REACTIENOTA ZIENSWIJZEN
BESTEMMINGSPLAN 'T VEEN-NOORD HATTEM

**Reactienota zienswijzen
ontwerpbestemmingsplan,
ontwerp-
stedenbouwkundig plan
en ontwerp-
beeldkwaliteitsplan “t
Veen-Noord Hattem”,
gemeente Hattem.**

Hindercontour (30 meter) van aannemersbedrijf Nagelhout

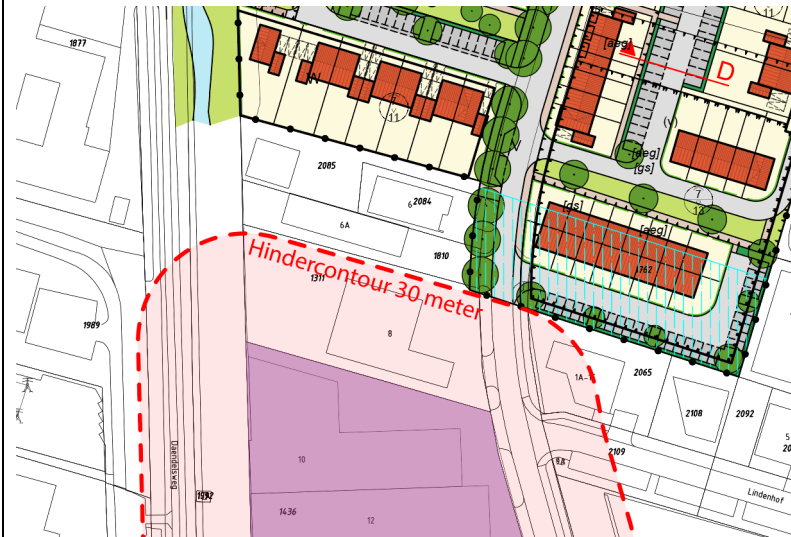
Reclamant 1			
#	Zienswijze	Beantwoording	Conclusie
1.1	Volgens reclamant dient rekening gehouden te worden met een relevante geluidcontour van 100 meter, te rekenen vanaf de uiterste grens van het terrein van Aannemersbedrijf Nagelhout. Volgens reclamant valt deze contour ruimschoots binnen het plangebied en is woningbouw daarmee niet aan de orde. Tevens wordt gesteld dat in het akoestisch onderzoek industrielawaai aandacht nodig is voor het aannemersbedrijf, zowel door het geproduceerde geluid van het bedrijf als het geluid door aankomend en vertrekkend auto- en vrachtverkeer.	De gronden van aannemersbedrijf Nagelhout zijn bestemd als 'Werkgebied', volgens het bestemmingsplan 'Het Veen 1982'. Deze bestemming is nog altijd van kracht op basis van de ter plaatse geldende beheersverordening 'Bedrijventerrein Het Veen'. Uit de regels van het bestemmingsplan uit 1982 volgen geen maximale bedrijfs categorieën. De enige beperking voor de toegestane typen bedrijven volgt uit lid 7 van artikel 2.10 (Werkgebied). Hier is geregeld dat er geen bedrijven of inrichtingen zijn toegelaten die vanwege hun productieproces of vanwege hun constructie, inrichting en/of gebruik van bouw- en andere werken, gevaar, schade of hinder kunnen toebrengen aan het woonklimaat. Door deze regeling ontstaat er geen toepasbare categorisering van de planologische mogelijkheden van de bedrijven in dit gebied. Daarom is voor de bedrijven die zijn gelegen binnen het plangebied van bestemmingsplan 'Het Veen 1982' de <i>feitelijke</i> situatie beoordeeld. Het aannemersbedrijf Nagelhout kan volgens de VNG-publicatie worden aangewezen als 'Aannemersbedrijven met werkplaats: b.o. > 1.000 m²'. Dit wordt ook bevestigd door de reclamant. In de zienswijze is aangegeven dat het een aannemersbedrijf met een oppervlakte van circa 3.500 m² betreft. Voor een dergelijke functie geldt op basis van de VNG-publicatie een maximale richtafstand van 50 meter in een rustige woonwijk (voor het aspect 'geluid'), gemeten vanaf de inrichtingsgrens tot de dichtstbijzijnde woning. De gemeente bevindt zich echter op het standpunt dat sprake is van een gemengd gebied. Een gemengd gebied is een gebied met een matige tot sterke functiemenging of een gebied dat is gelegen nabij hoofdinfrastructuur. Kenmerkend voor het omgevingstype 'gemengd gebied' is dat sprake is van een zekere verstoring en dus van een relevant andere omgevingskwaliteit dan in een rustig woongebied. Daarvan is in onderhavig geval sprake. Met voorliggend bestemmingsplan wordt namelijk invulling gegeven aan de gemeentelijke ambitie om het monofunctionele bedrijventerrein 't Veen' (in fases) te transformeren naar een gemengd woon-werkgebied. Deze ambitie is neergelegd in het	De zienswijze leidt niet tot aanpassing van het bestemmingsplan.

Omdat de indicatieve richtafstand van 50 meter met één afstandstap mag worden verlaagd, bedraagt de aan te houden richtafstand tussen de inrichtingsgrens van het aannemersbedrijf en de dichtstbijzijnde woning 30 meter. Uit de navolgende afbeelding blijkt dat de hindercontour van 30 meter niet over het plangebied ligt en dat nader (akoestisch) onderzoek derhalve niet noodzakelijk is. Het aannemersbedrijf is daarmee terecht niet behandeld in het akoestisch onderzoek naar industrielawaai.
